C 24a

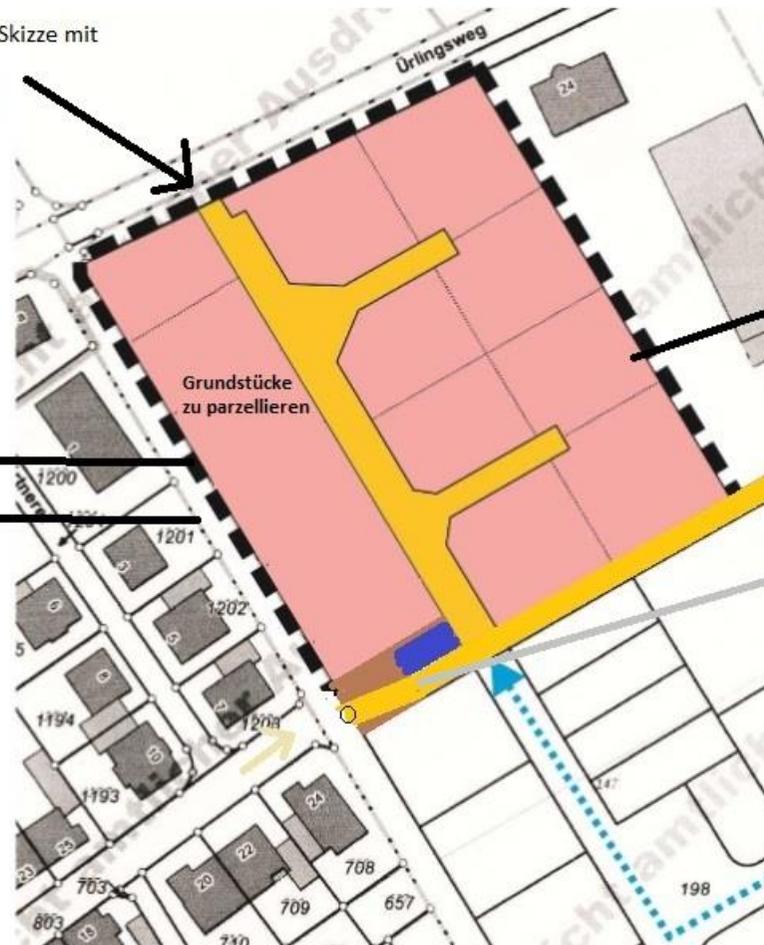
Hier bitten wir um eine alternative Skizze mit

- a) Zuwegung als Rad- und Fußweg
- b) Straßendurchfahrt

sowie Skizzierung der verbleibenden Gemeindeflächen

Fragen der Gartenabschlußgestaltung (durchgehende Betonwände oder ähnliches vermeiden)
Frage der Randgestaltung des Weges (beidseitig)

Grünflächen sicherzustellen

Detailsgestaltung Rad- und Fußweg sowie Grünfläche zu prüfen:

Während der Bau- und Erschließungsphase muss die Zuwegung über den Merzpark sichergestellt sein, bzw. aus Richtung Ürlingsweg muss entsprechend gesperrt werden.
